**Oggetto:** Opere di urbanizzazione lottizzazione convenzionata insula d'espansione **D2.a1.3**  
– località Barchetto – Urbania (PU) – **VARIANTE CONDOTTA TERMINALE ACQUE REFLUE** - Ditta: Carrara Gianfranco. Parere gestore Servizio idrico integrato

Oggetto: Opere di urbanizzazione lottizzazione convenzionata insula d'espansione **D2.a1.3 – località Barchetto, Via Ponte Vecchio** – Urbania (PU) – **Variante opere idriche e fognarie**  
Committenza: Carrara Gianfranco

Oggetto: Opere di urbanizzazione lottizzazione convenzionata insula d'espansione **D2.a1.3 - località Barchetto** - Urbania (PU) - **Variante**

Oggetto: Opere di urbanizzazione lottizzazione convenzionata insula d'espansione D2.a1.3 - località Barchetto - Urbania (PU) - Progetto opere idriche, fognarie e gas metano - Richiesta integrazioni

Linea azzurra: tracciato attuale acquedotto del Nerone: tratto A-C da abbandonare  
Linea rossa: acquedotto del Nerone, tracciato da realizzare  
Linee verdi: distribuzione idrica locale, attuale e da realizzare

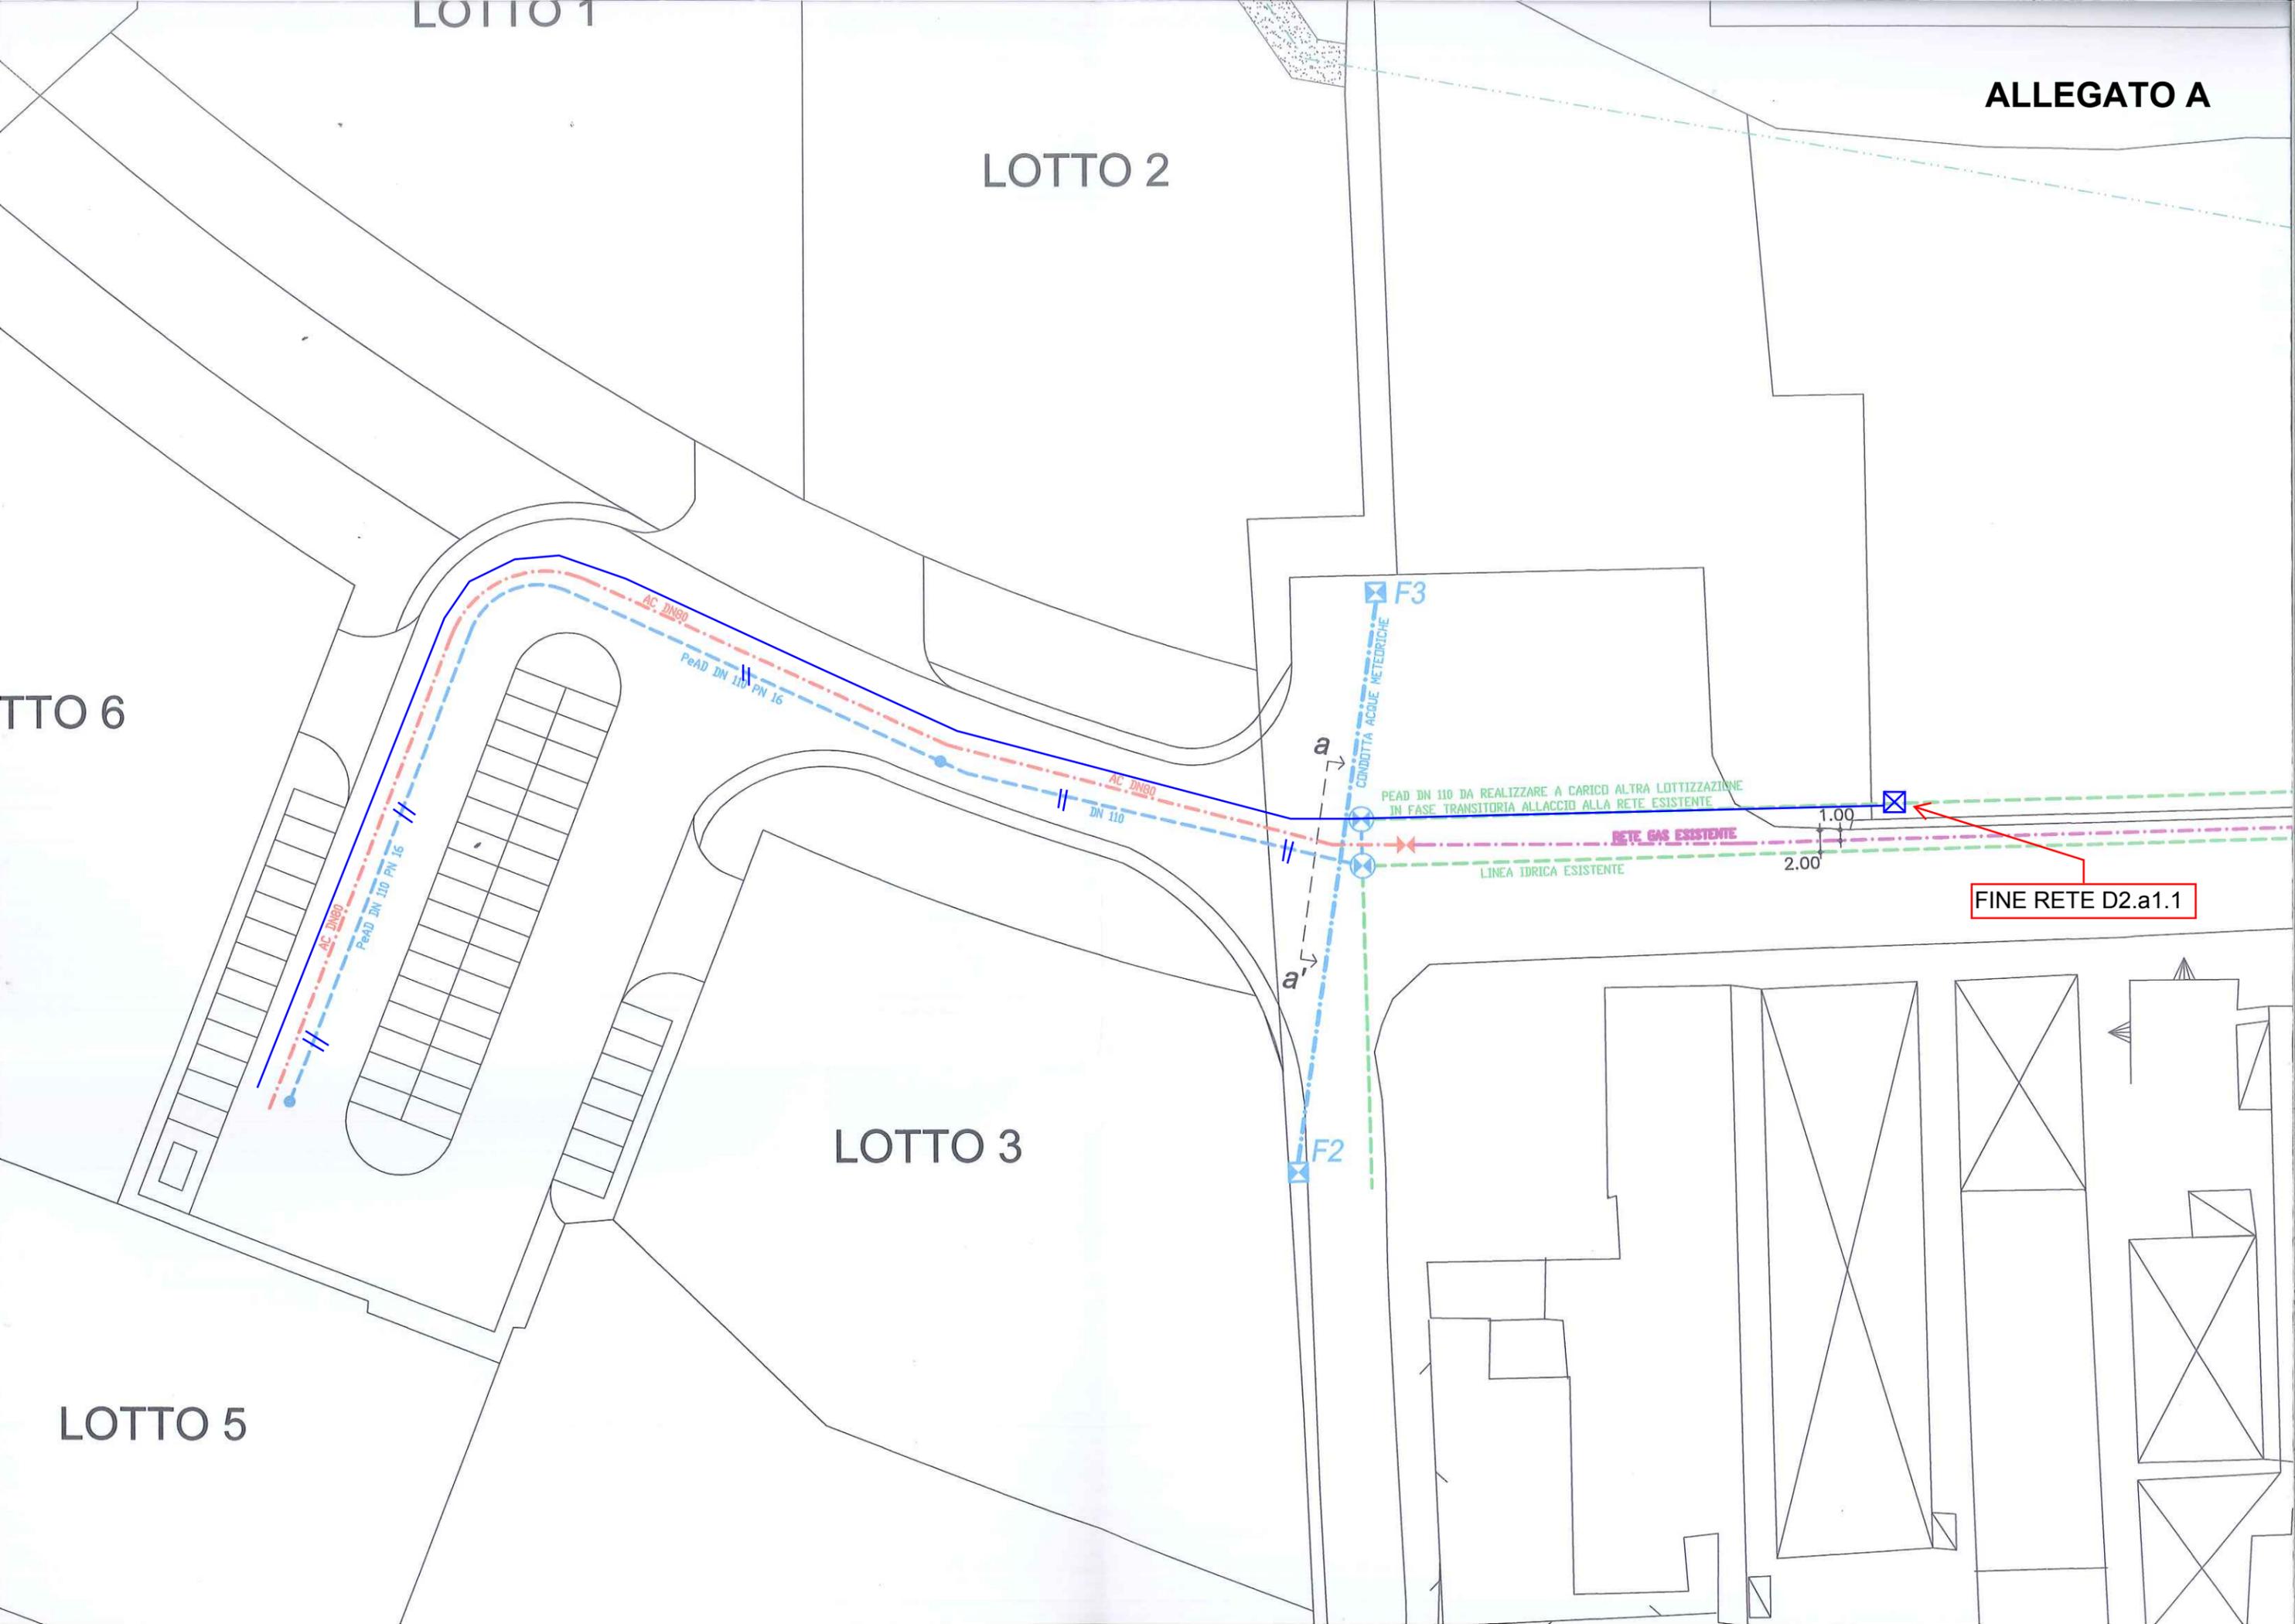
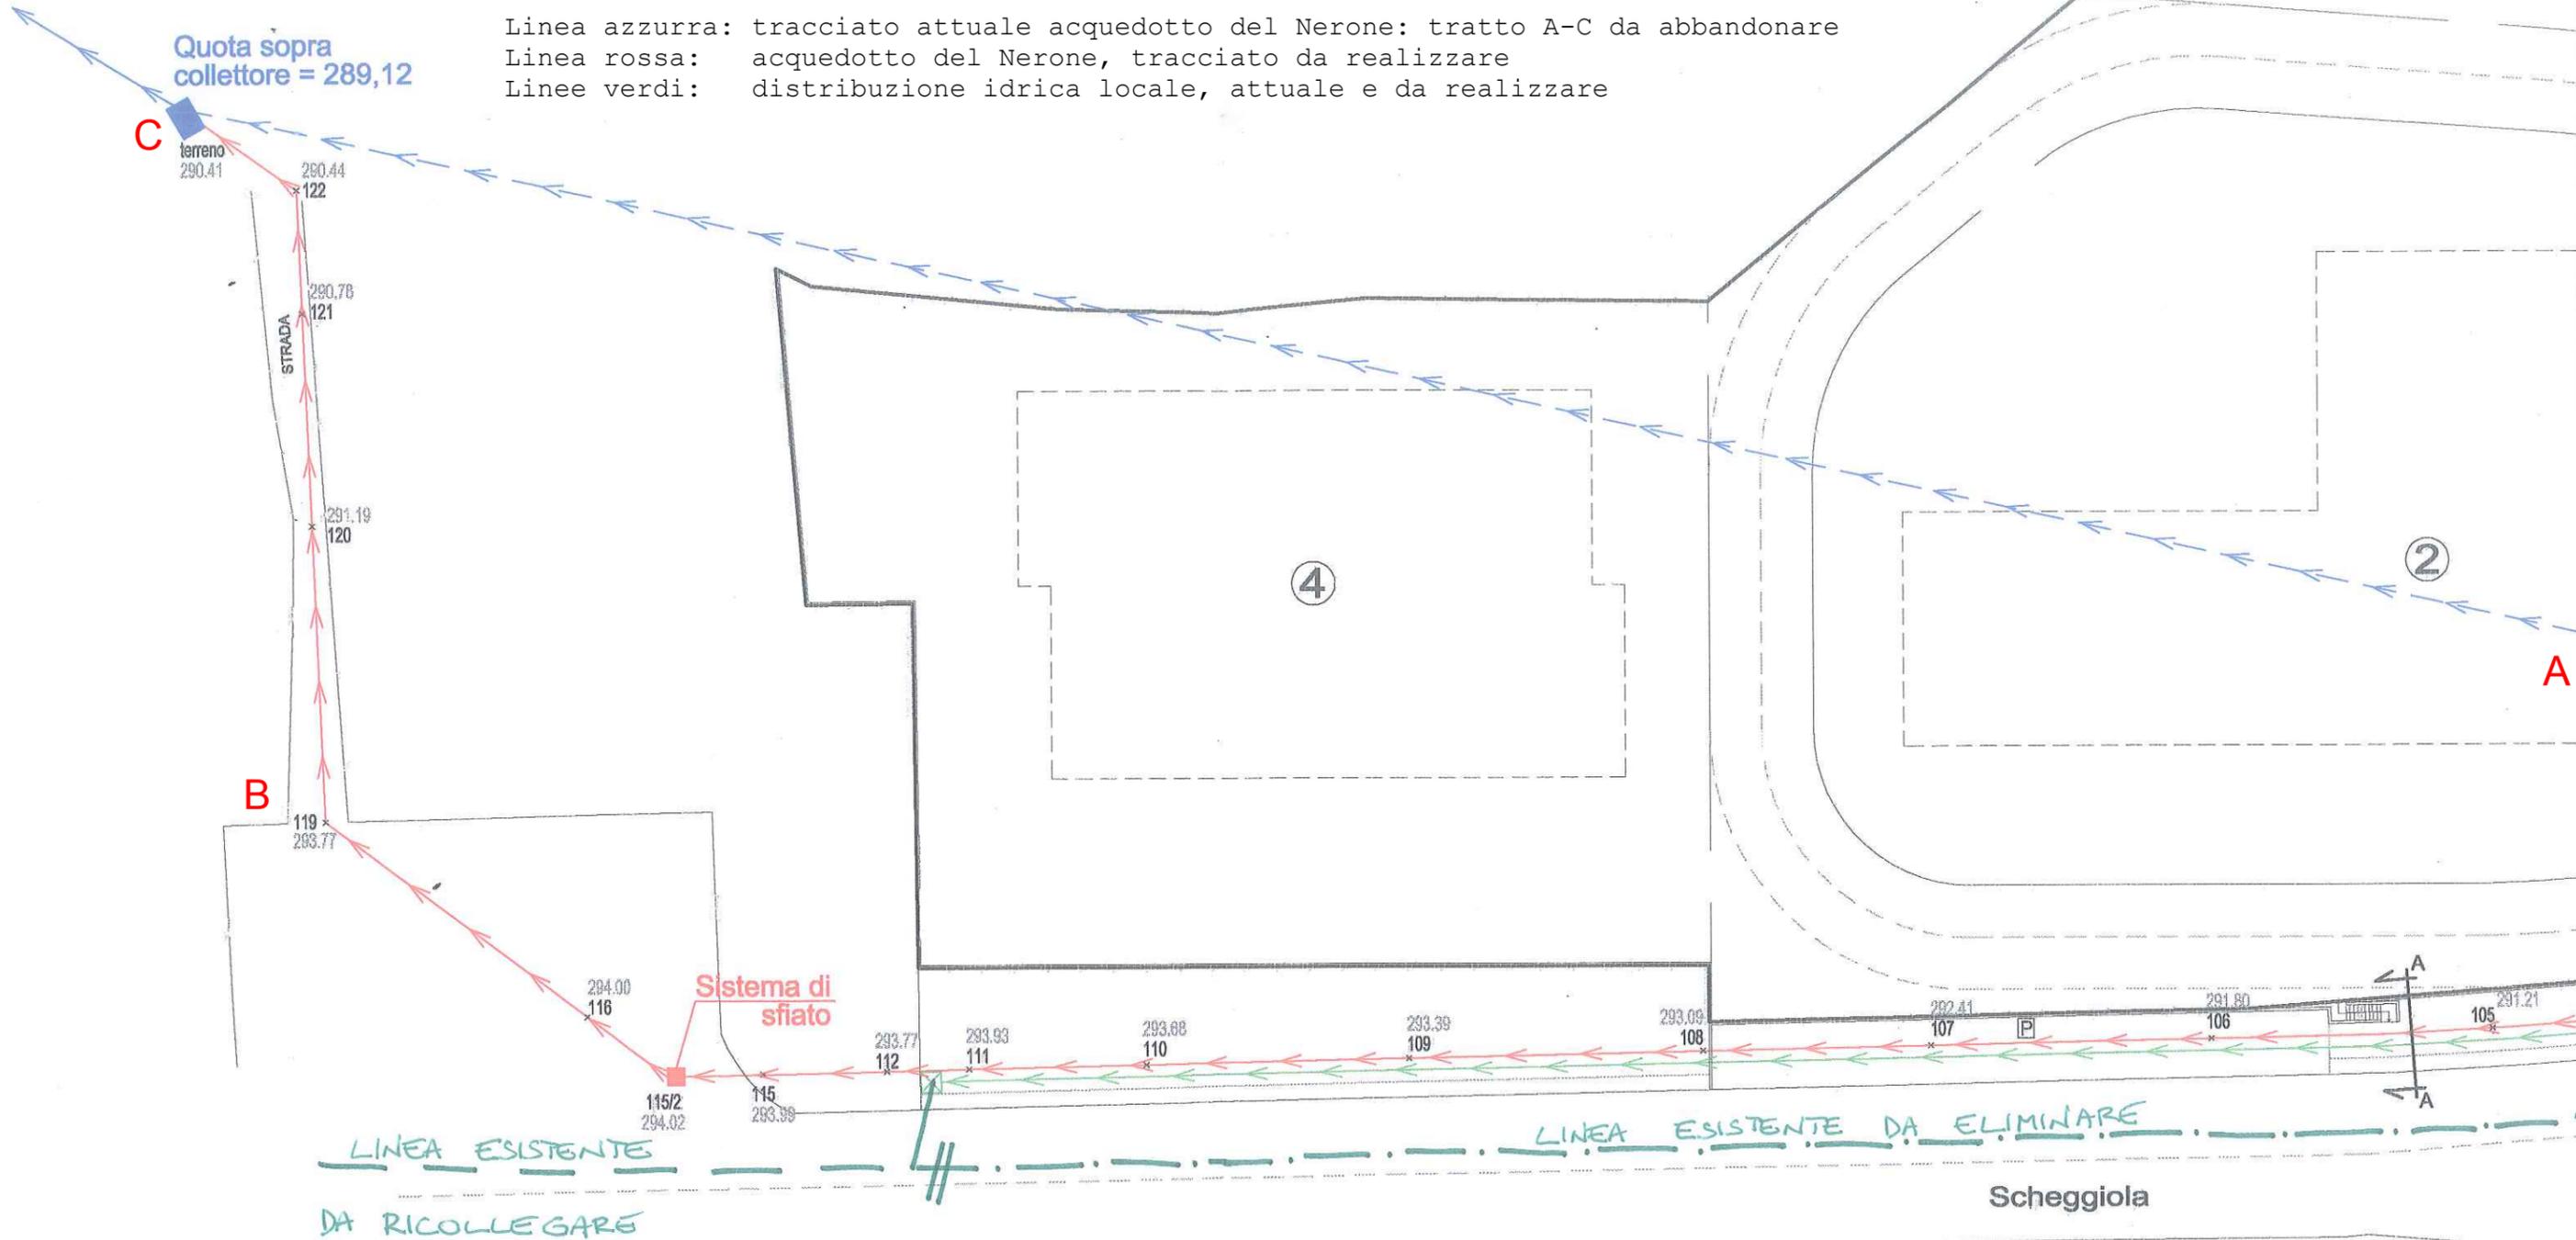
ecc.) in modo libero ed immediato per poter eseguire le manutenzioni ordinarie e straordinarie agevolmente e nel più breve tempo possibile. Come si può osservare nella planimetria allegata, all'Area D2.a.1.1 è stato prescritto lo spostamento della condotta fino al punto C transitando lungo la stradina che lambisce il lotto D2.a.1.3 (tratto B-C dell'allegato B). Per garantire la fascia di rispetto di quattro metri a cavallo della condotta anche per il tratto B-C, occorre concertarsi con l'adiacente area D2.a.1.2 e tenere in considerazione la "cunetta naturale esistente" che dovrà restare a debita distanza. Inoltre, secondo quanto comunicato verbalmente dal Progettista, il tratto a valle del punto C resterebbe esterno alle recinzioni dei Lotti 1 e 2. A dimostrazione di ciò è necessario rilevare e cartografare in maniera puntuale l'ubicazione del tubo.
